25. 7. 2018 – zápis z prohlídky školy / minutes from the site visit 24. 7. 2018	
<p>13:05 zahájení prohlídky</p> <p>Paní Kateřina Tůmová, zástupkyně ředitele ZŠ, představila základní školu. Účastníci prohlídky prošli celým komplexem od vchodu gymnázia přes družiny k hlavnímu vchodu ZŠ, který se nachází v přístavbě tělocvičny. Pan starosta Tomáš Bryknar zde vysvětlil vývoj provozů a vstupů: Historicky se vstupovalo hlavním vchodem historické budovy. Po povodních došlo k přestavbě tělocvičny a vzhledem ke křížení provozů gymnázia a ZŠ byl vstup do ZŠ umístěn do přístavby nové tělocvičny. Zde dnes dochází ke křížení ZŠ a veřejnosti navštěvující tělocvičny. Dle slov pana starosty se současné řešení provozů může jevit jako krkolomné, ale funguje. Přáním zadavatele je provozy oddělit.</p> <p>Tělocvičny (velká i malá) jsou kapacitně dostačující. Zadavatel si přeje zachovat stávající stav.</p> <p>Šatny tělocvičen (umístěné v 1.NP pod velkou tělocvičnou), jsou kapacitně dostačující. Zadavatel si přeje zachovat stávající stav.</p> <p>Nářadovna podobné velikosti jako šatny u tělocvičen se nachází v 1.NP.</p> <p>Vstup pro veřejnost do tělocvičny se nachází v úrovni 1.NP. Někteří uživatelé tělo

TARIFF CODE OF TERRITORIAL USE	KPP	KZ	FLOORING	KZP	TYPICAL CHARACTER OF HOUSING DEVELOPMENT
DIRECT PART			INFORMATIVE PART		
D	0,8	0,35	<= 2	0,4	Family houses, buildings for business
		0,5	3	0,27	Vilas, buildings for business

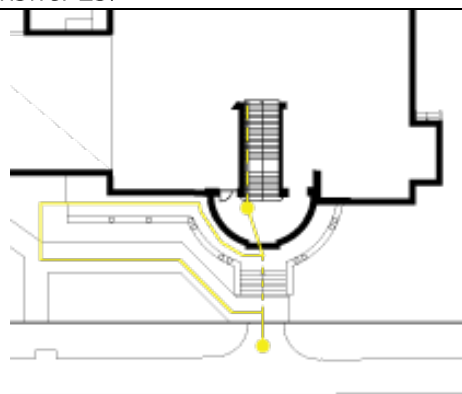
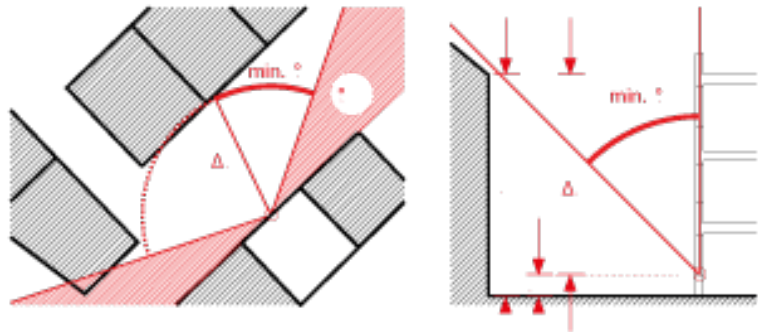
<p>Jediný limit, který může ovlivnit preference zadavatele, je doporučený výškový limit Metropolitního plánu, který škole určuje 3 NP. Vzhledem k rozsahu rozšíření, významu Trojské školy v rámci čtvrti a charakteru samotné čtvrti zadavatel preferuje, aby případná nástavba/dostavba zachovávala výškovou úroveň hlavní římsy historické budovy školy do ulice Trojská.</p>	<p>The only limit that may affect the priority of the Contracting Authority is the recommended limit of the Metropolitan Plan, which is set by the 3 NP (floors) on plots 314/1 + 315. Contracting Authority prefers to maintain the elevation level of the main ledge of the historic buildings of the school on Trojská Street due to the extent of enlargement, the importance of the Troja School for the neighbourhood and the nature of the district.</p>																	
25	<p>Following question 1. What are the building regulations for both plots 314/315 & 294? Please provide min. the following:</p> <p><i>Jaké jsou stavební regulace pozemků?</i></p>

<p>Stávající škola</p> <p>Pro tyto pozemky (314/1 a 315) nejsou určeny koeficienty zeleně, zastavěné plochy nebo podlažní plochy. Výšková regulace Metropolitního plánu přisuzuje těmto pozemkům 3 NP (Vzhledem k rozsahu rozšíření, významu Trojské školy v rámci čtvrti a charakteru samotné čtvrti zadavatel preferuje, aby případná nástavba/dostavba zachovávala výškovou úroveň hlavní římsy historické budovy školy do ulice Trojská). Strukturou je Metropolitní plán zařazuje mezi zahradní města:</p> <p>Článek 46 (06) struktura zahradního města</p> <p>(1) Strukturou zahradního města je urbánní struktura samostatných budov, zpravidla rodinných domů a vil, umístěných ve vlastních zahradách.</p> <p>(2) V lokalitě struktury zahradního města jsou stanoveny tyto zásady prostorového uspořádání:</p> <p>a) uliční čára je určena zpravidla oplocením, b) stavební čára ustupuje od uliční čáry a je zpravidla otevřená, c) nezastavěné části stavebních bloků jsou soukromými zahradami, d) výškové uspořádání je ustálené a je možné pouze jeho doplňování.</p> <p>Pozemek 294/1</p> <p>Pravděpodobně dojde ke změně územního plánu, současné regulace jsou:</p> <p>OV - všeobecně obytné</p> <p>Území sloužící pro bydlení s možností umístování dalších funkcí pro obsluhu obyvatel.</p> <table border="1"> <thead> <tr> <th>KÓD MÍRY VYUŽITÍ ÚZEMÍ</th> <th>KPP</th> <th>KZ</th> <th>PODLAŽNOST</th> <th>KZP</th> <th>TYPICKÝ CHARAKTER ZÁSTAVBY</th> </tr> </thead> <tbody> <tr> <td colspan="3">SMĚRNÁ ČÁST</td> <td colspan="3">INFORMATIVNÍ ČÁST</td> </tr> <tr> <td>D</td> <td>0,8</td> <td>0,35</td> <td><= 2</td> <td>0,4</td> <td>kobercové RD, stavby pro podnikání</td> </tr> </tbody> </table>	KÓD MÍRY VYUŽITÍ ÚZEMÍ	KPP	KZ	PODLAŽNOST	KZP	TYPICKÝ CHARAKTER ZÁSTAVBY	SMĚRNÁ ČÁST			INFORMATIVNÍ ČÁST			D	0,8	0,35	<= 2	0,4

There are no Greenery, Site coverage coefficients for this plots (314/1+315) [Metropolitan plan](#) (it doesn't have English version) recommends 3 floors (Contracting Authority prefers to maintain the elevation level of the main ledge of the historic buildings of the school on Trojská Street due to the extent of enlargement, the importance of the Troja School for the neighborhood and the nature of the district) and by nature they are classified as garden town:

There will probably be a change in the land plan, the current regulation is:

Metropolitan plan recommends 2 floors.
